**Avis délibéré de la Mission régionale
d'autorité environnementale de Bretagne sur
le projet du parc éolien Plestan II,
commune de Plestan (22)**

n°MRAe 2016-004670

Extrait du visualiseur de Géobretagne (projet en rouge, parc de Plestan I en vert, et parc de Plestatn-Plédéliac en jaune)

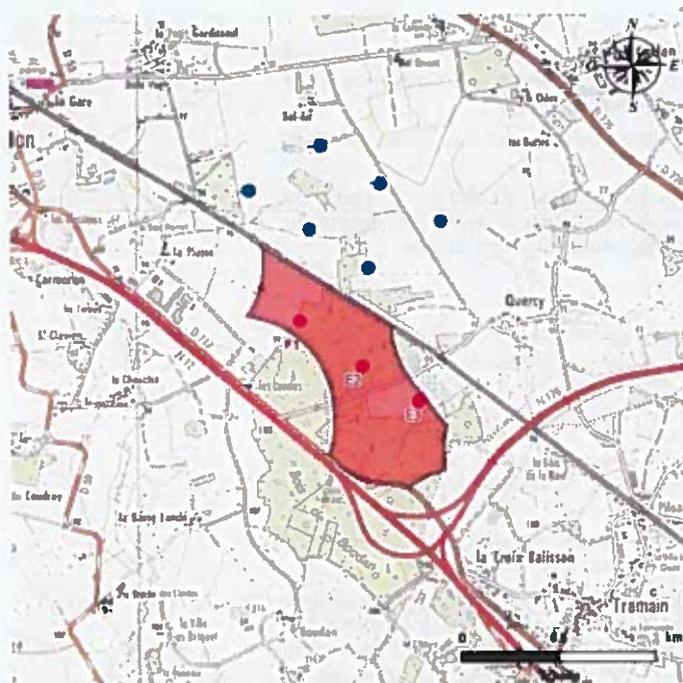
Le projet est proche d'une route nationale sans que le dossier se réfère à l'avis du gestionnaire (Direction Interdépartementale des Routes Ouest).

L'Ae recommande de consulter le service gestionnaire de la Route Nationale 12 afin de compléter l'étude de dangers du projet.
